DELIBERAZIONE DELLA GIUNTA REGIONALE 5 dicembre 2022, n. 1790

**[ID\_VIP: 6240] D.lgs. 152/2006 e ss. mm. ii. e L.R. 11/2001 e ss. mm. ii. - Procedimento di VIA di competenza Statale relativa ad un parco eolico denominato "CE Deliceto" da realizzare nei comuni di Ascoli Satriano (FG) e Deliceto (FG), costituito da 10 aerogeneratori di potenza complessiva pari a 60 MW. Proponente: Blue Stone Renewable VIII S.r.l. Parere non favorevole della Regione Puglia.**

**OGGETTO: [ID\_VIP 6240] - Parco Eolico denominato "CE Deliceto" da realizzare nei comuni di Ascoli Satriano (FG) e Deliceto (FG) (opere di connessione alla RTN), costituito da 10 WTG per una potenza complessiva pari a 60 MW.**

**Parere espresso nella seduta del 31/05/2022 – Parere finale**

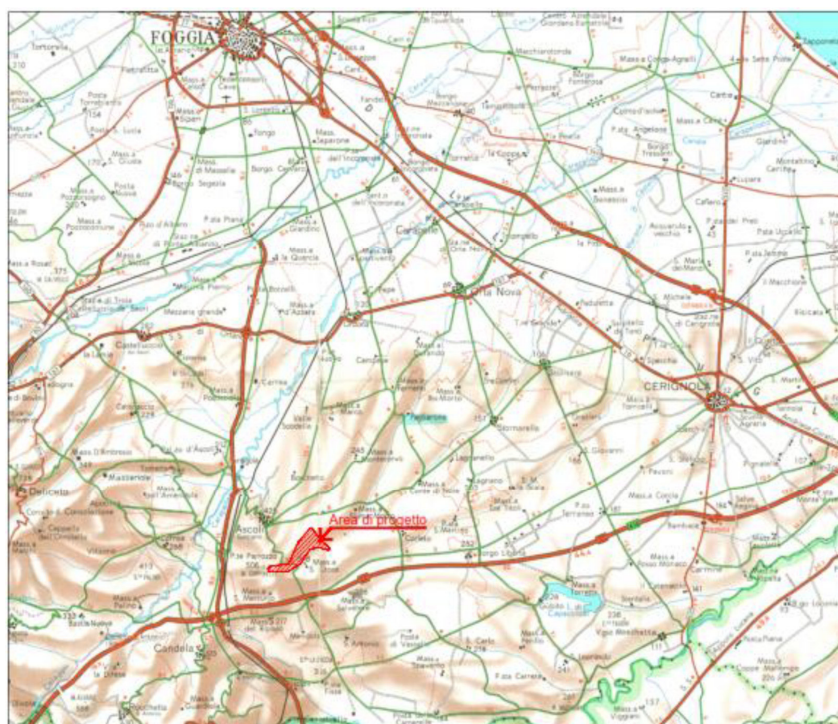
- *con riferimento alle componenti idrauliche, il piano nella tavola A1 individua aree di pericolosità del PAI, già analizzate; le disposizioni del Piano Regione di Tutela delle Acque che i divieti previsti dal PTCP verranno assolutamente rispettati;*

- *relativamente alla Tutela dell'identità culturale del territorio di matrice naturale, nella tavola B1 del PTCP nell'area di progetto sono presenti corsi d'acqua. Nell'area di ubicazione degli aerogeneratori è presente un corso d'acqua (senza toponimo) che attraversa trasversalmente l'area di progetto e viene attraversato dal cavidotto interno che collega la turbina A2 e A3 e la turbina A5 e A6. Mentre il cavidotto esterno attraversa il Torrente Carapelle e il Fosso Viticono. Lungo tali corsi d'acqua è stata perimetrata nel PTCP, lungo alcuni tratti, un'area Area ripariale a prevalenti condizioni di naturalità. Lungo tali corsi d'acqua è stata perimetrata nel PTCP un'area annessa di tutela dei caratteri ambientali e paesaggistici dei corpi idrici, in alcuni casi molto superiore ai 150 m. Solo i cavidotti attraversano tali corsi d'acqua.*

- *La tavola B2 individua elementi di rilievo paesaggistico di matrice antropica, nelle aree limitrofe al progetto, in particolare tratturi e altri ipotesi di tracciati della visibilità storica. Gli aerogeneratori di progetto sono esterni a tali tracciati, solo il cavidotto esterno attraversa il Regio Tratturello Cervara – Candela – Sant'agata.*

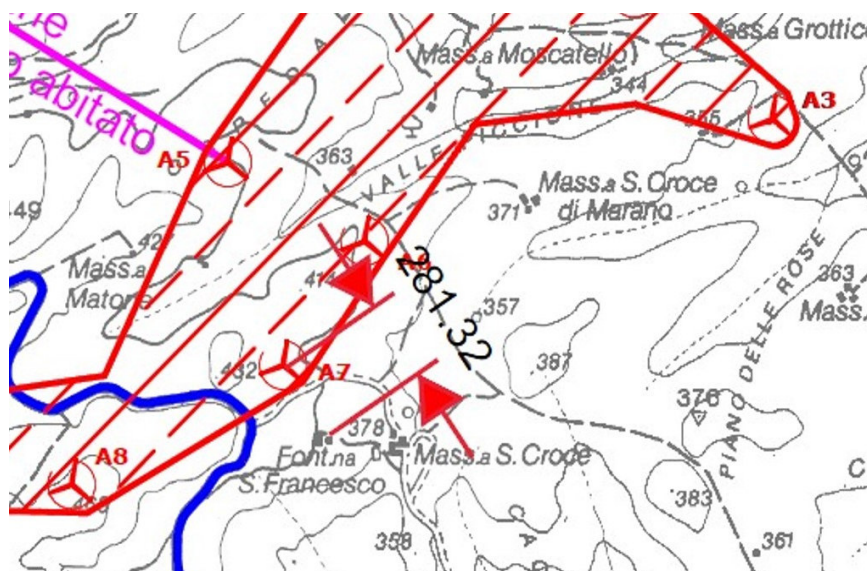
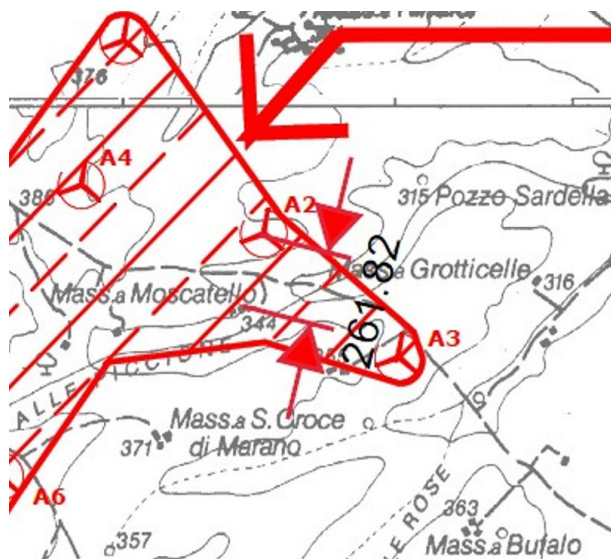
Gli aerogeneratori 01, 07, 09 non rispettano la distanza minima su indicata pari a 680m (4 volte il diametro dell'elica); di questi, l'aerogeneratore n. 07 non rispetta neanche la distanza minima inferiore pari a 300m, né la distanza di 240m calcolata dal Proponente come gittata massima in caso di distacco di frammento di pala.
